**UMWELTVERTRÄGLICHKEITSPRÜFUNG  
IM VEREINFACHTEN VERFAHREN**

**Energiepark Bruck/Leitha GmbH;  
Windpark RAP**

**ZUSAMMENFASSENDER BEWERTUNG  
DER UMWELTAUSWIRKUNGEN**

Im Auftrag: Amt der NÖ Landesregierung, Abteilung Umwelt- und Anlagenrecht,  
WST1-UG-87, St. Pölten, Dezember 2024

Abbildung 1: Darstellung der im 10 km Umfeld (roter Kreis) um das Projektgebiet situ-  
ierten Europaschutzgebiete

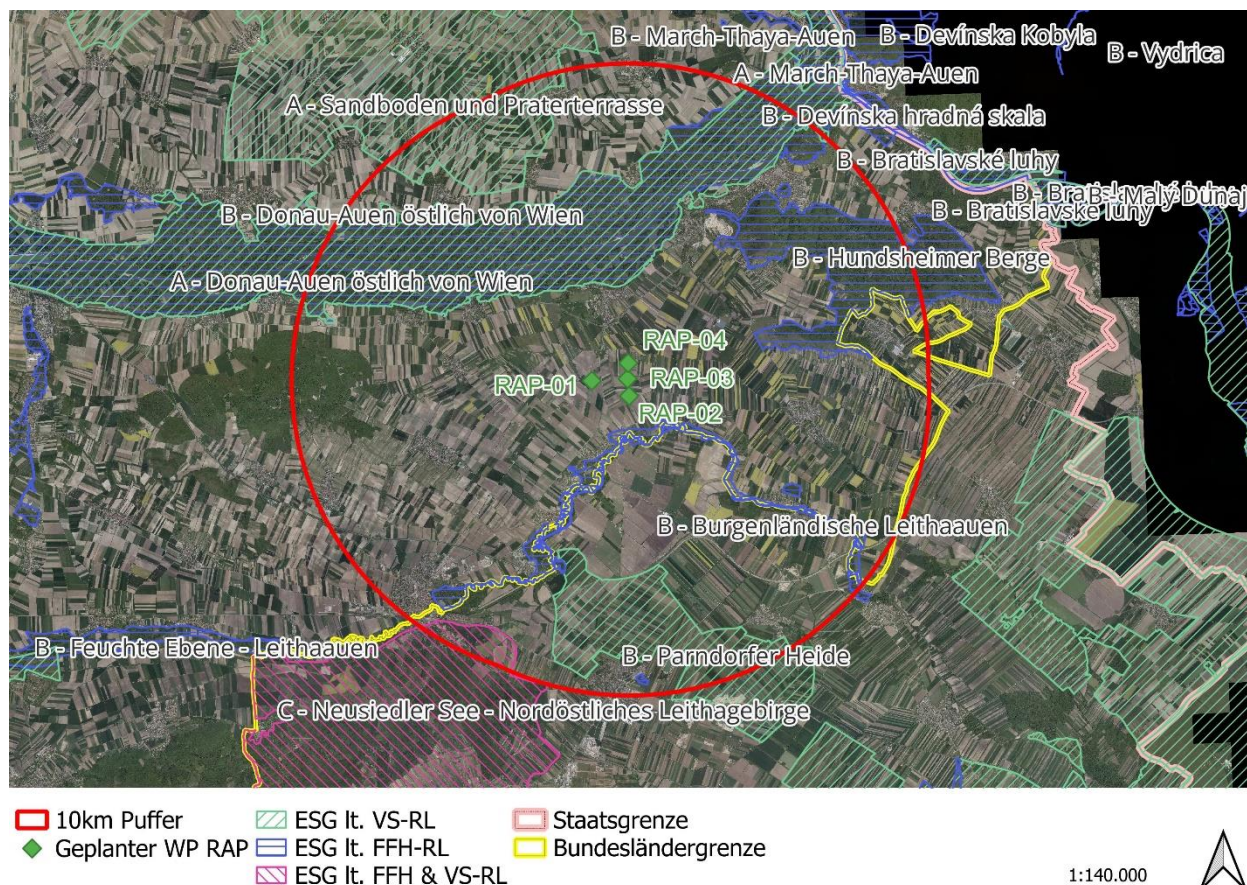
Entgegen den Ausführungen in den Einreichunterlagen, in denen eine Entfernung von 9,51 km angegeben wird, befindet sich das Schutzgebiet – und zwar der nordwestlichste Teil dieses aus mehreren voneinander getrennten Gebieten bestehenden ESG – in einer Entfernung von rd. 5,4 km zur südlichsten Anlage. Es betrifft dabei jene Gebiete südwestlich von Neudorf, welche im Jahr 2020 im Rahmen einer Schutzgebietserweiterung zum ESG hinzugekommen sind. Mehr als 80 % des Schutzgebietes befindet sich außerhalb eines 10 km Radius von der südlichsten der geplanten Anlagen. Der Schutzzweck lt. Schutzgebietsverordnung ist dabei die Bewahrung, Entwicklung und Wiederherstellung eines günstigen Erhaltungszustandes für die im Gebiet vorkommenden Vogelarten. Dabei handelt es sich insbesondere auch im Arten mit großem Aktionsradius, vor allem auch um Greifvögel wie Kaiser- oder Seeadler aber auch die Großtrappe. Zwischen dem Schutzgebiet und dem geplanten Vorhaben befinden sich bereits zahlreiche bestehende WEAs, sowohl auf burgenländischer als auch auf niederösterreichischer Seite. Es wird diesbezüglich auf die Vorhabensbeschreibung verwiesen. Unter Berücksichtigung der im UG vorhandenen Lebensräume sowie der Vorbelastung durch bestehende WEAs sind Auswirkungen auf die Schutzgüter wie insbesondere Kaiser- und Seeadler auszuschließen. Dies wird auch durch die vergleichsweise geringe Nutzung des UGs durch diese beiden Arten untermauert. Eine detaillierte Prüfung auf Verträglichkeit des Projektes mit dem ESG ist aus fachlicher Sicht sowie gem. Methoden Leitfaden der EK (2021b) daher nicht erforderlich.

Zusammenfassend sind durch Umsetzung des Projektes alleine sowie auch im Zusammenspiel anderer Vorhaben im Umfeld erhebliche Auswirkungen auf die Schutzgüter des ESG nicht zu erwarten. Dies kann auch damit begründet werden, dass nördlich des Schutzgebietes bereits zahlreiche WEAs vorhanden sind, welche sich mit Ausnahme der geplanten WEA 2, in den überwiegenden Fällen in kürzerer Distanz zum Schutzgebiet befinden, als die neu geplanten Anlagen. Durch die WEA 2 verkürzt sich der bereits bestehende Abstand zu in Betrieb befindlichen Anlagen um rd. 100 m. Eine detaillierte Prüfung auf Verträglichkeit des Projektes mit dem ESG ist aus fachlicher Sicht sowie gem. Methoden Leitfaden daher nicht erforderlich.
